M O X 燃 料 加 工 施 設 に お け る 新 規 制 基 準 に 対 す る 適 合 性

核燃料物質の加工の事業に係る加工事業者の重大事故
の発生及び拡大の防止に必要な措置を実施するために
必要な技術的能力

日本原燃株式会社

第350回審査会合での指摘事項に対する回答 技術的能力 (3/9)

MOX単独発災時の要員の動き

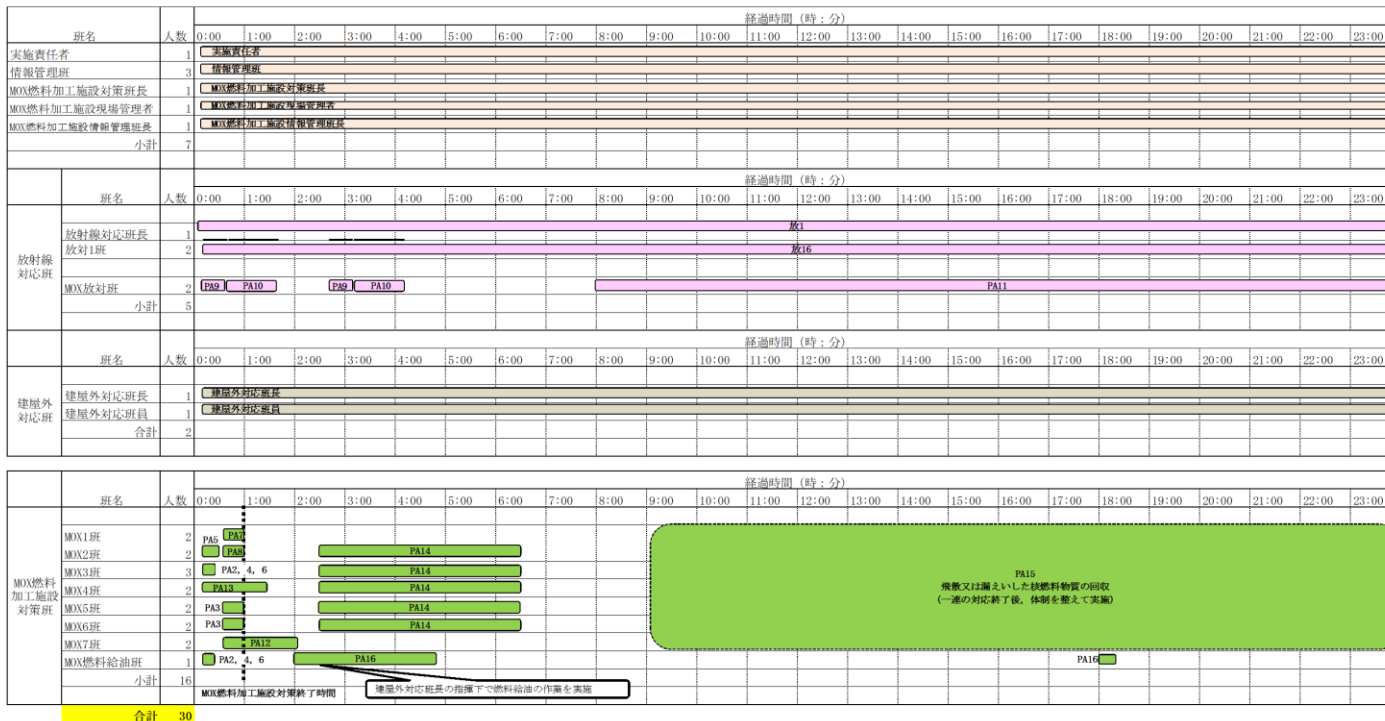
- ・MOX燃料加工施設にて単独発災した場合においても、再処理の要員を期待しているものがあるのではないかと。MOX燃料加工施設は再処理施設の1建屋として対処を実施するのであり、敷地境界の測定等の共通的な部分は再処理と一緒に実施することが基本コンセプトなのではないかと。
- ・MOX単独発災の際に再処理施設と一緒に対処を実施する場合、再処理施設の要員にどれだけ期待しているのかが分からないため、単独発災の対処のタイムチャートを追加すること。

⇒MOX単独発災の場合の状況を踏まえ、事故対策に必要なMOX燃料加工施設の要員及び再処理施設に期待する要員(放射線測定対応, 燃料補給)について、再整理した。

また、MOX単独発災の場合の各対策の要員の動きについてタイムチャートを資料に追記した。

文書体系図

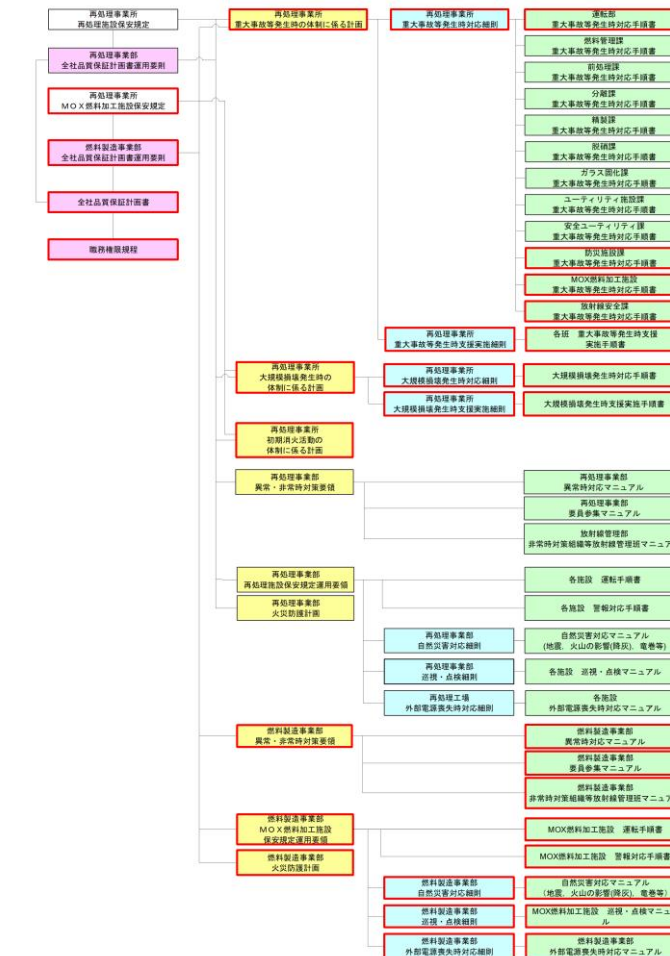
再処理と共通の対処を実施する(敷地境界の測定等の外回りの対処等)際に、再処理の手順書と並行してMOXの手順書を使用するということになるのか。再処理と共同で実施する対処については、再処理・MOX両施設の保安規定に基づく文書となるため、事業所としての文書に記載されているのであれば、事業部の文書に必ずしも記載される必要はないのではないか。共通の対処をどの文書で整理するのか検討すること。

⇒重大事故等対策の手順書について、運転部、防災、放管に関する手順書については再処理・MOXで共通の手順書を使用する方針とし、文書体系で明確にした。

平常運転時から重大事故等対処までのフロー図

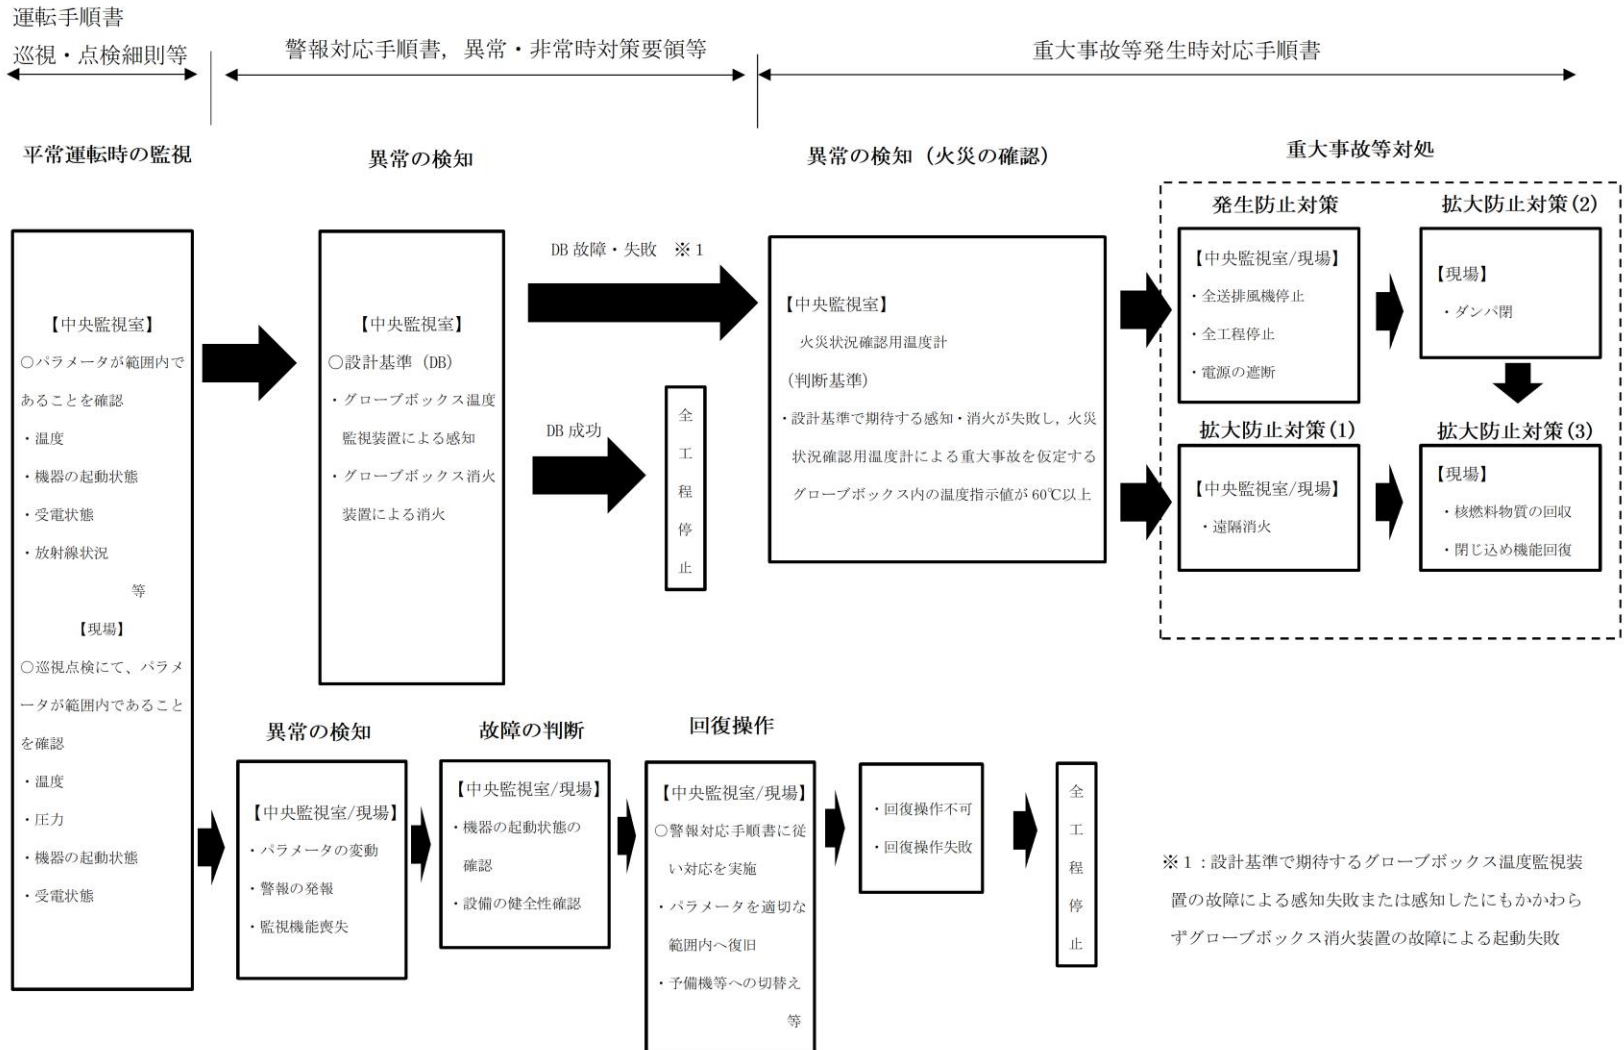
- ・手順に移行する判断として、重大事故に至るおそれのある事象と記載されているため、判断基準が分からない。安全機能喪失の判断基準が同じであるとする、外的事象と内的事象で判断基準をかき分けることがおかしい。判断フロー及び安全機能喪失の判断基準を整理すること。
- ・全交流電源の喪失で中央監視室が機能喪失となり結果的に安全機能喪失となるのであれば今の記載で抜けているのでその旨記載すること。
- ・全交流電源喪失時に監視系が使用できず火災が発生しているか分からない状態で、消火剤を吹くのか。監視系の故障か火災なのかが分からない状態で何を判断基準として消火剤を吹くのか。
- ・発生防止対策および拡大防止対策を同時に判断するとされているが、同時に判断は可能なのか。
- ・重大事故に至るおそれがあるとする判断が早く、発生防止対策から拡大防止対策となる部分に判断基準があるのではないか。単なる機器の故障でも重大事故等対処を実施したこととなることも含めて全体的な位置付けを整理すること。

⇒平常運転時から対処までの流れ図で位置付けを整理した。
